伊方発電所設計及び工事計画審査資料	
資料番号	D S F - 0 0 3
提出年月日	令和 3 年 6 月 1 0 日

伊方発電所 3 号機

設計及び工事計画認可申請の
確認事項に対する回答資料
(使用済燃料乾式貯蔵施設)

令和 3 年 6 月
四国電力株式会社

<参考> JEAG4601 に基づく最大せん断ひずみ
(JEAG4601-1987 pp. 354 より抜粋)

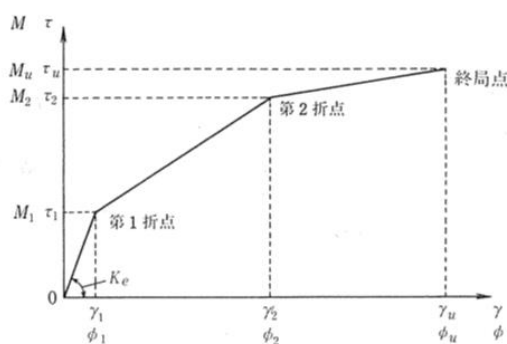
No.	分類	設工認申請書該当箇所等	確認事項	回答	添付資料
耐震-7	耐震	—	耐震評価で使用した許容限界（4000 μ 、静的・動的地震動）について、基本設計方針から添付資料までの展開が分かるような資料を作成すること。	使用済燃料乾式貯蔵建屋上屋の許容限界について、基本方針から耐震評価で使用した許容限界までの展開を資料②に示します。	資料②

なお、波及的影響を考慮すべき施設としての評価で用いている許容限界「最大せん断ひずみ 4.0×10^{-3} 」は、平成28年3月23日付け原規規発第1603231号にて認可された工事計画の資料13-18-17「外周コンクリート壁（1号機）の耐震計算書」において使用実績がある。なお、前述の資料は、外周コンクリート壁（1号機）が上位クラス施設である緊急時対策所（EL. 32m）に対して、波及的影響を及ぼさないことを説明するものである。

資料9-5「波及的影響に係る基本方針」の「6.5 許容限界」に基づき、終局耐力を許容限界として、鉄筋コンクリート造耐震壁を主要構造とする建物・構築物についてはJEAG4601に基づく最大せん断ひずみを設定することを基本とする。

図1 熱流動解析の評価範囲及び床面コンクリート温度分布

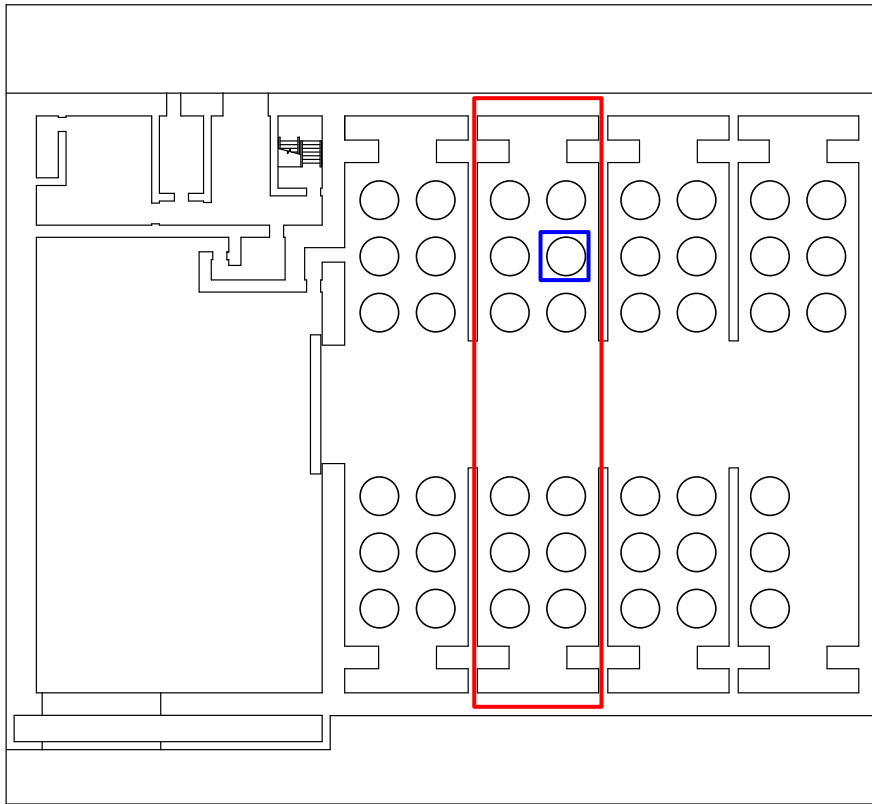
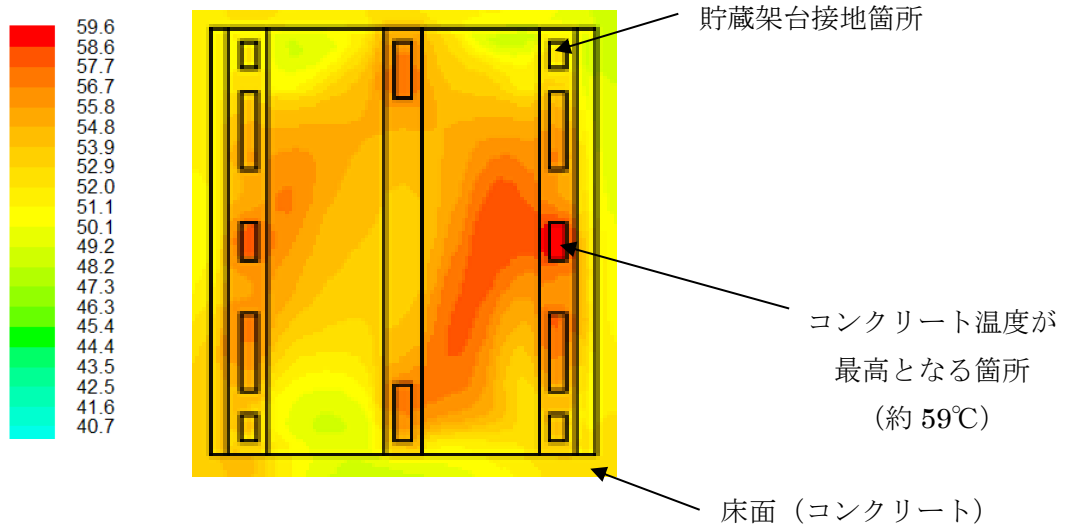
乾式キャスクの除熱評価において、乾式キャスクの底部温度が 100℃以上となっているが、乾式キャスクを設置した場合、コンクリート健全性を説明すること。

乾式貯蔵建屋の設計にあたって、乾式キャスクからの熱伝達を考慮した貯蔵エリアの三次元モデルを用い、表 1 の条件で ANSYS FLUENT コード (Ver. 16.2) による直接床面温度の評価を実施している。評価範囲及び床面のコンクリート温度分布図を図 1 に示す。

乾式キャスクを設置した床面のコンクリート温度は 6.5℃以下 (約 5.9℃) となり、健全であると考えられる。

図1 貯蔵架台の設置状況

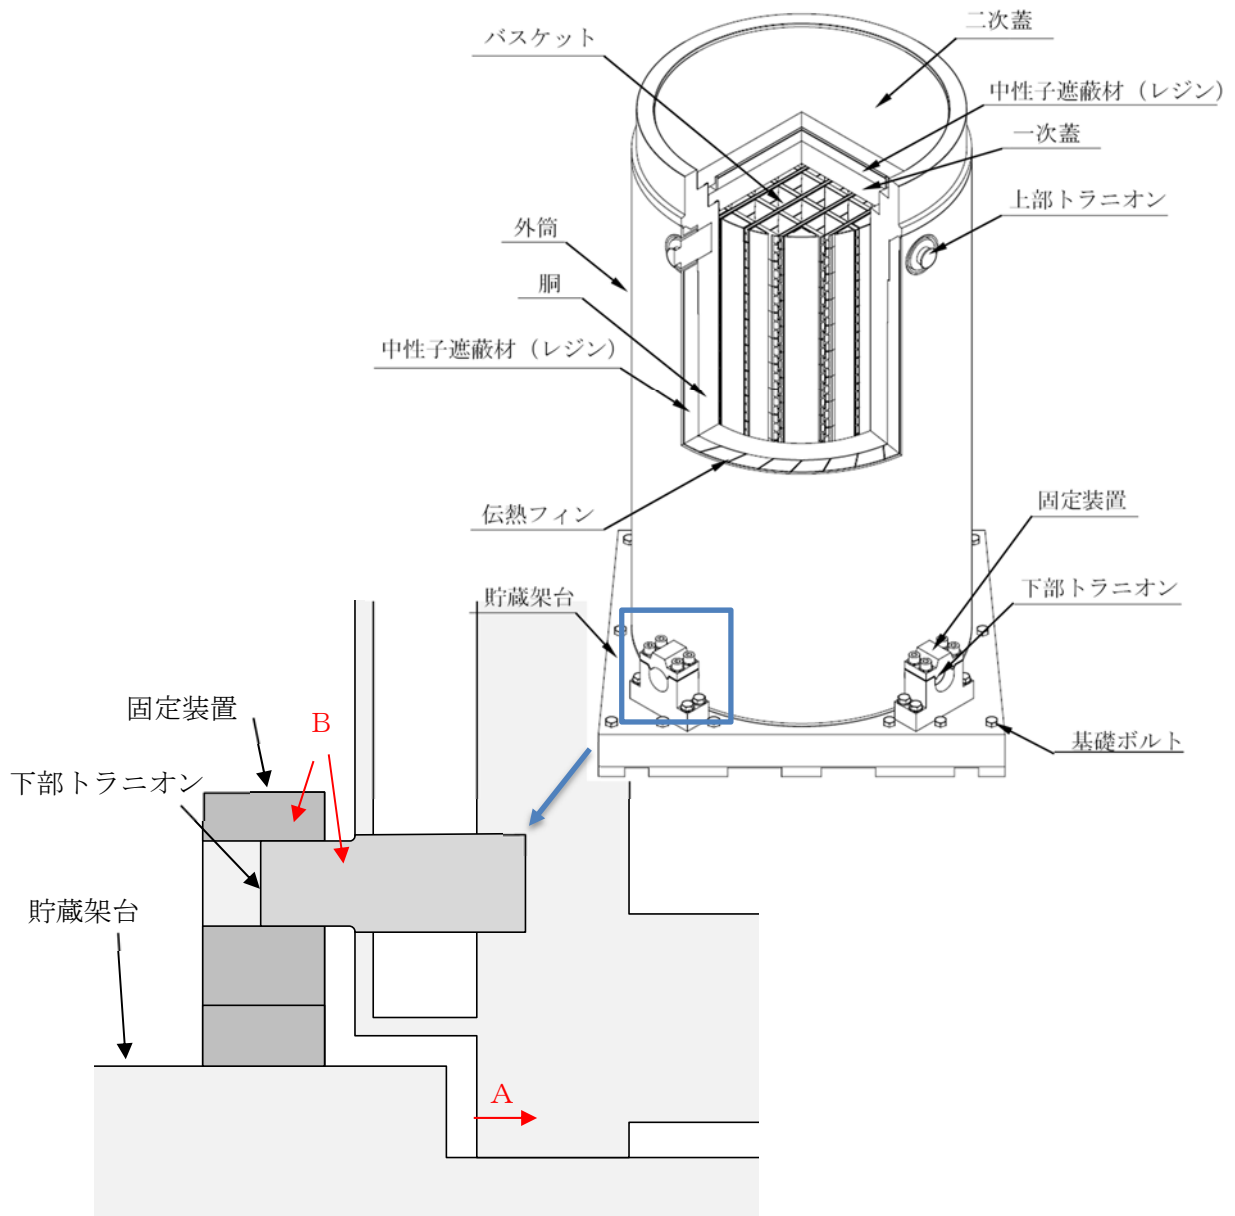
No.	分類	設工認申請書該当箇所等	確認事項	回答	添付資料
キャスク-4	キャスク	資料10	強度設計において、乾式キャスク及び貯蔵架台をクラス3容器及びクラス3容器の支持構造物として扱うことの妥当性を説明すること。 また、乾式キャスク及び貯蔵架台の設計が、使用済燃料貯蔵施設の技術基準に関する規則への整合の観点からも妥当であることを説明すること。	乾式キャスクの機器クラスは、技術基準規則第2条に基づきクラス3容器として整理しております。 強度評価においては、技術基準規則第17条と技術基準規則第26条2項第六号二において構造強度に係る要求があり、設計・建設規格、金属キャスク構造規格等により強度評価を実施しております。 本整理の妥当性及び使用済燃料貯蔵施設側の技術基準の評価要求事項との整合性について資料④に示します。	資料④
キャスク-5	キャスク	資料13	除熱評価における各部材の温度制限値及び評価結果一覧を資料13内にも記載すること。	ご指摘を踏まえ、添付資料の資料10-3別紙1に温度制限値を示します。 なお、資料13については、先行施設同様に技術基準規則第26条第2項第2号の規定に基づき、崩壊熱により燃料が溶融しないことを説明しております。一方で、各部材の評価結果については、技術基準規則第26条第2項第6号二の規定に基づき、各部材の温度環境等を踏まえた長期健全性に係る説明として、資料10-3別紙1に記載しており、資料13にもその旨を記載していることから、現行の記載が妥当と考えます。	—
キャスク-6	キャスク	使用済燃料乾式貯蔵容器の収納燃料の仕様に関する補足説明資料 (DSF-010)	p.1-1-2～ 17×17燃料A型15年冷却、B型17年冷却燃料の発熱量、放射線量の同等性を説明すること	17×17燃料A型15年冷却、B型17年冷却燃料の発熱量、放射線量の同等性について資料⑤に示します。	資料⑤
キャスク-7	キャスク	使用済燃料乾式貯蔵容器の収納燃料の仕様に関する補足説明資料 (DSF-010)	p.1-1-2～ 17×17燃料における20年冷却の回収ウラン燃料と15年冷却のウラン燃料との発熱量、放射線量の同等性を説明すること	17×17燃料における20年冷却の回収ウラン燃料と15年冷却のウラン燃料との発熱量、放射線量の同等性を資料⑥に示します。	資料⑥

貯蔵架台の設置状況を別紙2の図1に示す。貯蔵架台には各部の自重、ボルトの初期締め付け力等による一次応力（せん断応力、支圧応力、圧縮応力）が作用するため、各応力に対して応力評価を実施する必要がある。一方、二次応力については、次の理由から先行と同様に乾式キャスクの温度変化による応力は無視できる。

- ・乾式キャスク底部と貯蔵架台の嵌合部は隙間があり熱応力は発生しない
- ・トラニオンと固定装置との拘束については、トラニオンの線膨張係数が大きく、トラニオンと固定装置との熱収縮差により拘束力は緩和される

- ・貯蔵架台と床（コンクリート）との拘束については、貯蔵架台（炭素鋼）と床（コンクリート）との線膨張係数に差がなく、貯蔵架台の熱収縮によって床との拘束力は生じないことから熱応力は無視できる

第1図 使用済燃料乾式貯蔵容器の構造図 (タイプ1の例)

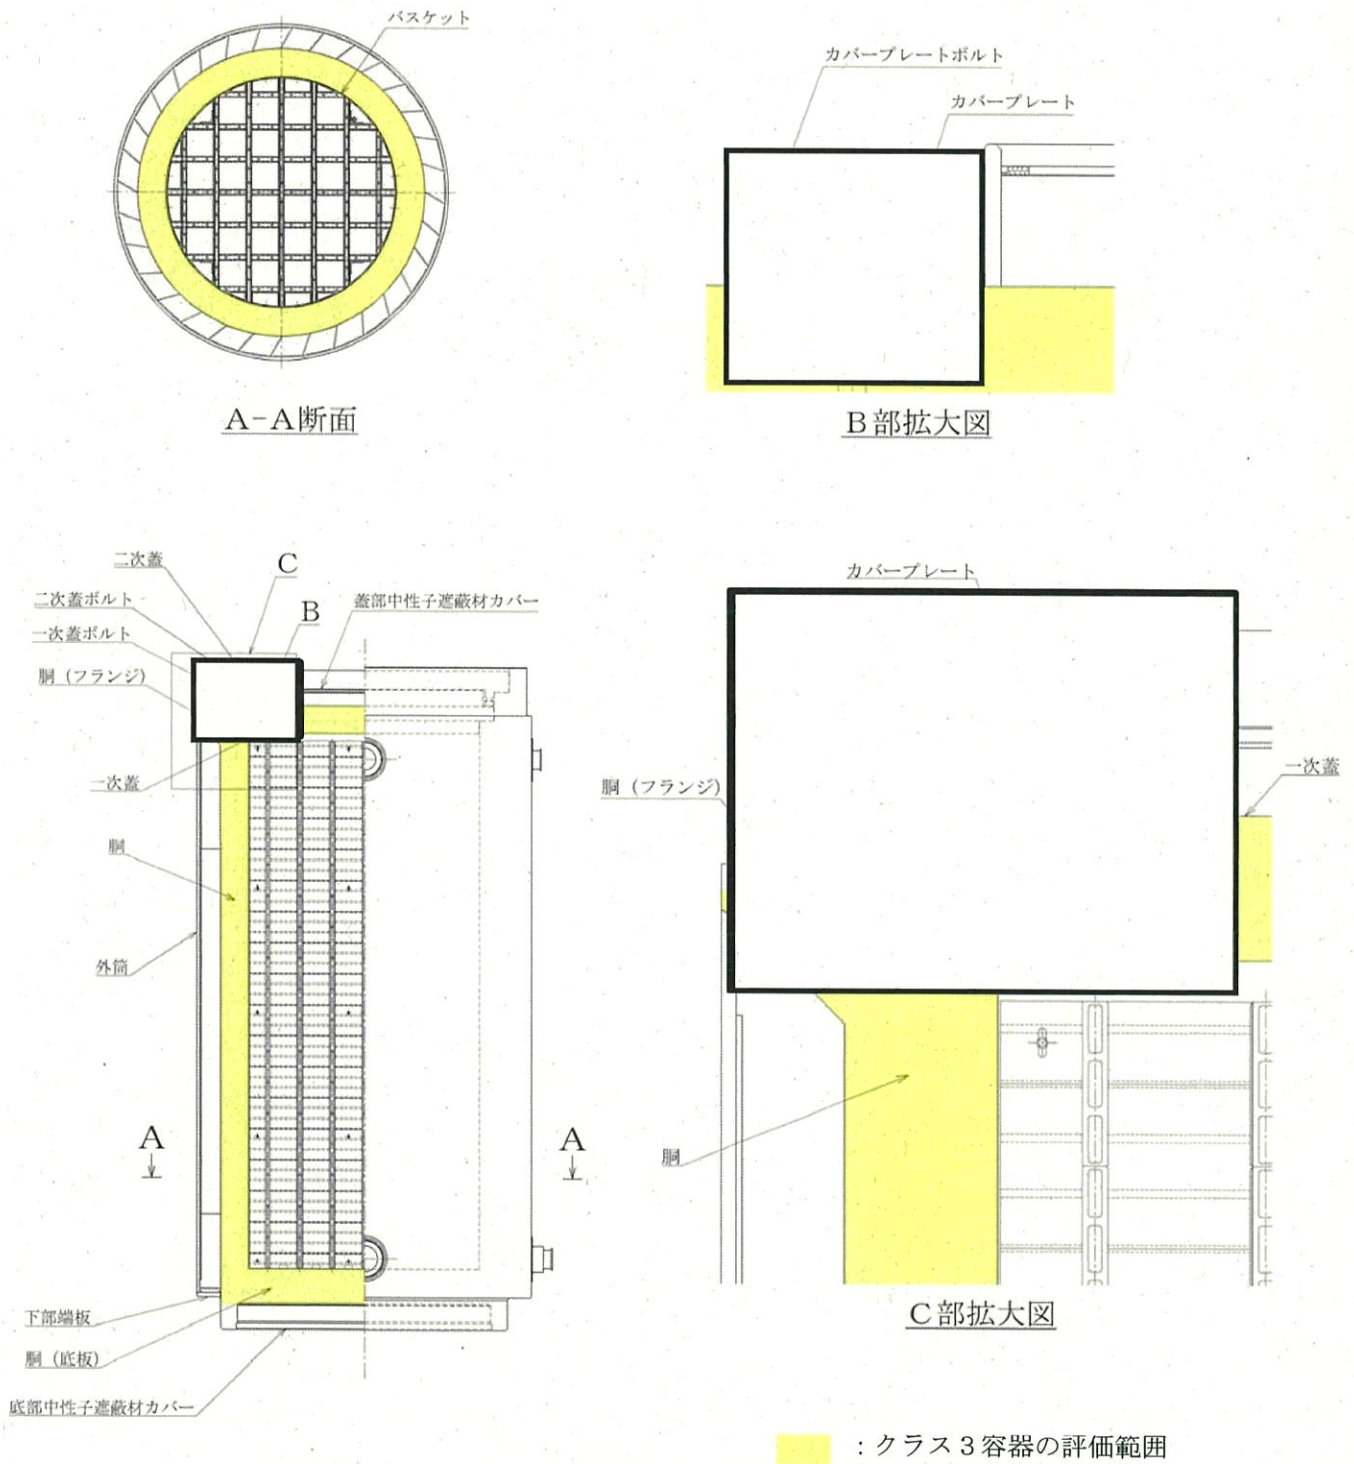
乾式キャスクの強度評価について、技術基準規則第17条と技術基準規則第26条で評価している評価箇所とその選定の考え方を整理して説明すること。

使用済燃料乾式貯蔵容器の強度評価は、技術基準規則第17条への適合性については、資料10-2「クラス3容器の強度に関する説明書」にて、技術基準規則第26条への適合性については、資料10-3「キャスク本体その他のキャスクを構成する部材に係る強度に関する説明書」にて、それぞれ十分な構造及び強度を有することを確認している。

使用済燃料乾式貯蔵容器が、技術基準規則第17条に規定されるクラス3容器の強度部材として評価が必要となる胴、一次蓋等を評価対象とする。

使用済燃料乾式貯蔵容器が、技術基準規則第26条に規定される使用条件において、4つの安全機能（臨界防止機能、遮蔽機能、除熱機能及び閉じ込め機能）を確保するために強度部材として評価が必要となる胴、一次蓋、二次蓋、バスケット、トラニオン、外筒等を評価対象とする。
